**TRITON RESOURCES INC.**  
'REDEFINING SUSTAINABLE FORESTRY'

**Objet :** Réponse aux demandes de compléments sur la demande d'enregistrement ICPE d'exploitation des bois immergés de la retenue de Petit Saut.

Suite aux réunions du 5 et 17 décembre dernier, avec vos services de la DEAL, ainsi qu'aux mails du 11 décembre de M. le Directeur Adjoint de la DEAL, concernant les questions techniques relatives au dossier de demande d'enregistrement ICPE du projet d'exploitation des bois immergés du lac de Petit-Saut, nous vous prions de trouver ci-après un *addendum* en réponse aux demandes de compléments.

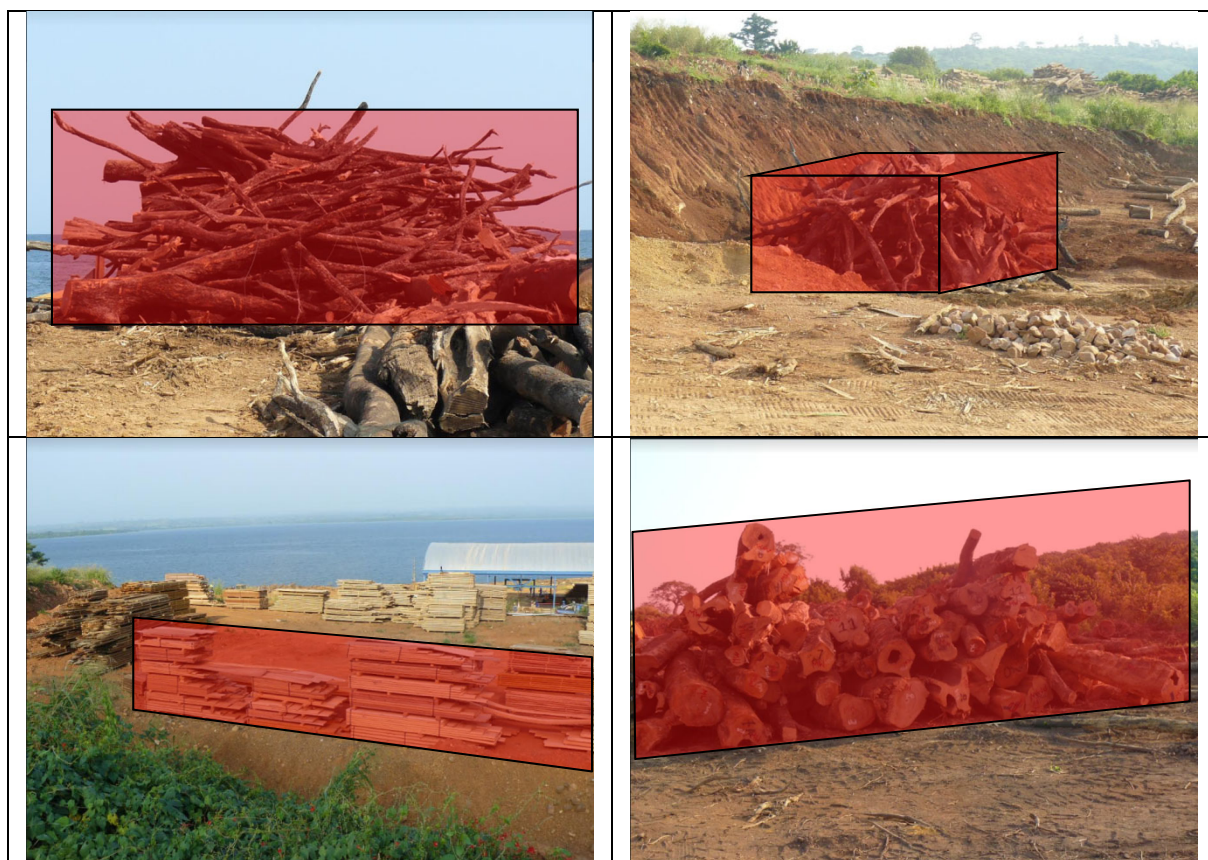
Le 17/12/18 : Le service risque a objectivé ses craintes sur la base de sa lecture du rapport de modélisation FLUMilog remis avec le dossier ICPE et sur la schématisation des stocks réalisée pour faire cette modélisation : le service risque faisait appel aux hypothèses mises en œuvre dans les modélisations, pour remonter à des volumes de bois stockés.

Mais sur le terrain en question, ces stocks ne sont pas des blocs parallélépipédiques homogènes de masse brute de bois sec ; ce sont plutôt des enchevêtrements de tiges « pseudo cylindriques », plus pyramidales que rectangulaires, très hétérogènes, avec un volume de bois

net bien inférieur à celui d'un parallélépipède parfait (cf. photo ci-après des stocks de TRITON au Ghana).

Enfin, comme illustré sur les exemples ci-dessous, les ilots de stockage présentés sont des ilots parallélépipédiques ayant un volume supérieur au volume de bois qui sera stocké.
